N. 37 del 29/10/2015

COMUNE DI FIESSO D'ARTICO

Deliberazione del Consiglio Comunale

OGGETTO: MODIFICHE AL REGOLAMENTO EDILIZIO ARCHITETTONICO DEL CIMITERO COMUNALE DI VIA BALDANA.

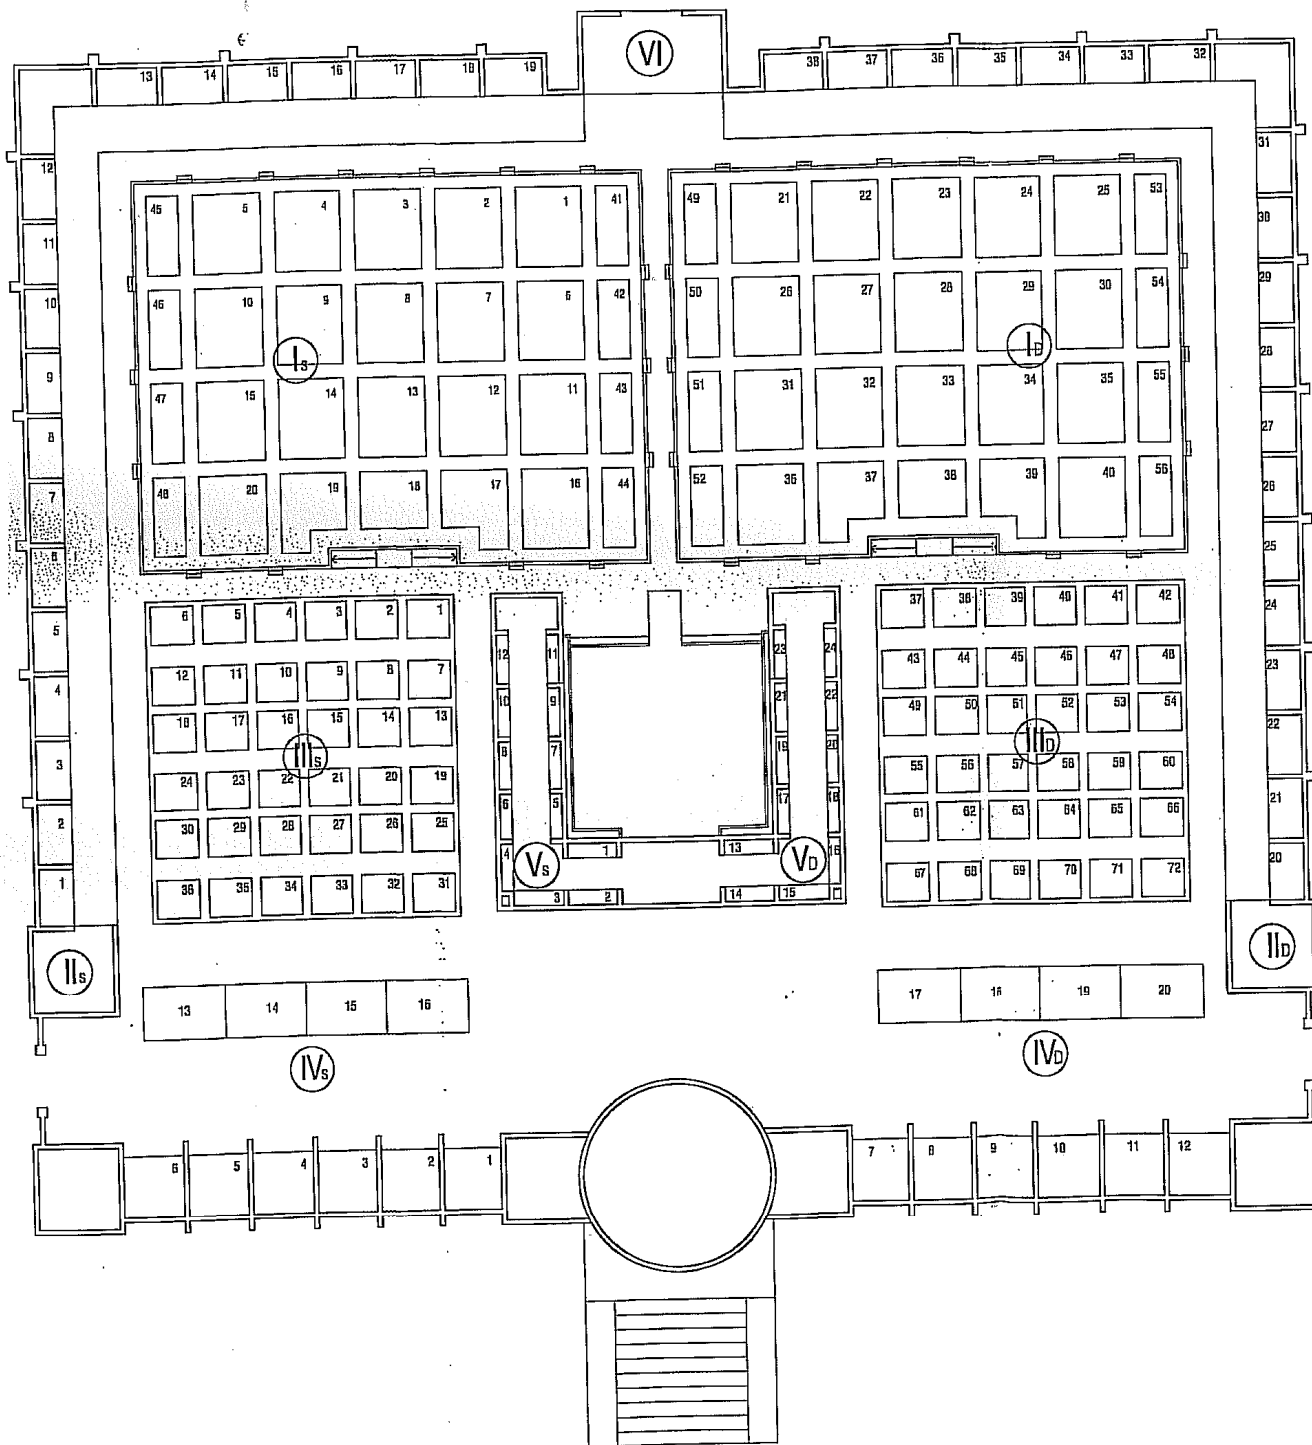
Ritenuto pertanto di ridurre il numero dei lotti già individuati nei reparti "IV/s" e "IV/d" rispettivamente da n.5 a n.4 e quindi contestualmente aumentare la dimensione in lunghezza del singolo lotto da ml 4,30 a ml 5,40;

A) all'art. 4 – Caratteristiche architettoniche e tecniche di costruzione – nel paragrafo avente titolo: “*NUOVA TIPOLOGIA EDICOLE FUNERARIE* (Cfr. Tav. n°2.1) il punto 1) *STRUTTURA* è sostituito come segue:

*1) STRUTTURA: all'interno dei singoli lotti come individuati nei reparti “IV/s” (da n.13 a n.16) e “IV/d” (da n.17 a n.20), ciascuno avente dimensione ml 5,40 x 3,80, potranno essere edificate delle edicole per la sepoltura entro e non oltre, i limiti volumetrici definiti dalla linea di massimo inviluppo indicata nell'elaborato grafico corrispondente ad un parallelepipedo di ml 3,10x2,60 con altezza massima di ml 3,60;
la base della costruzione dovrà essere formata da una platea in calcestruzzo avente - completa di pavimento finito - uno spessore complessivo di cm 15;
la struttura potrà essere realizzata in mattoni o in calcestruzzo armato;
non sono ammesse parti esterne a faccia vista;*
